监理工程师联系单

工程名称: 山东海岱光伏科技有限公司 5.5MW 屋顶分布式光伏电站项目

编号: ZHJL-XST-006

主题: 关于质量方面相关事宜

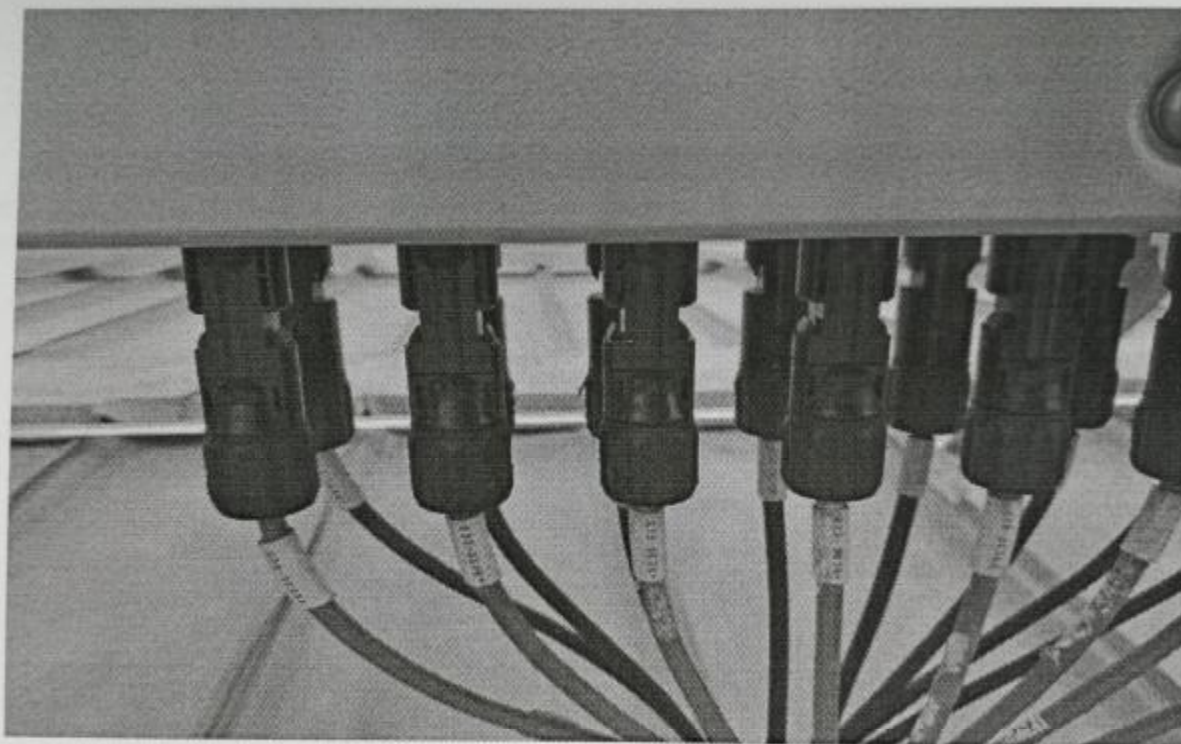
我方在巡视中发现你单位在对逆变器 1*4mm² 电缆安装时, 接头紧固螺栓安装工具没使用专用工具安装, 导致螺栓遭到破坏。现要求你单位立即整改。
